V/33/02985-1
IG/__

INFORME
PREVIO A LA INFORMACIÓN PÚBLICA

EXPEDIENTE DE VERTIDO DE AGUAS RESIDUALES.		
PETICIONARIO	:	**Ayuntamiento de Candamo**
DENOMINACIÓN	:	**Mejora de sostenibilidad de las instalaciones del Área de La Degollada**
LOCALIDAD	:	**Soto**
TÉRM. MUNICIPAL	:	**Candamo**
PROVINCIA	:	**Asturias**
RÍO/CUENCA	:	**--- / ---**

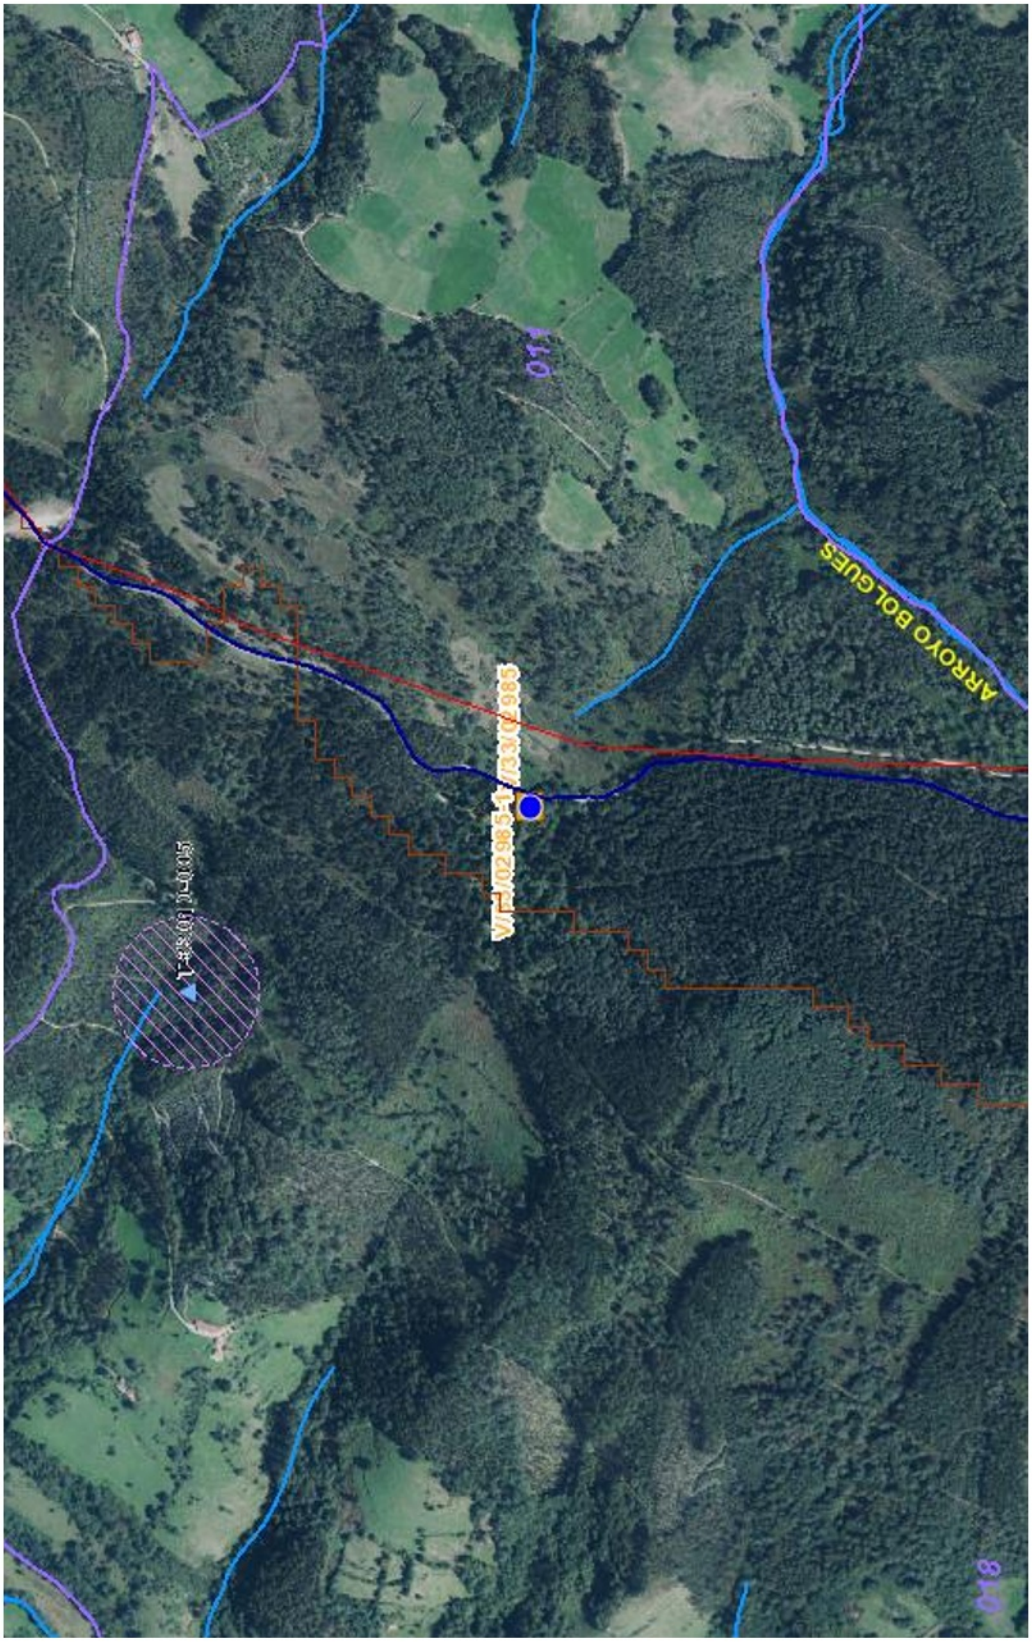
Los datos contenidos en la documentación presentada coinciden sensiblemente con la realidad del terreno. Véase plano adjunto.
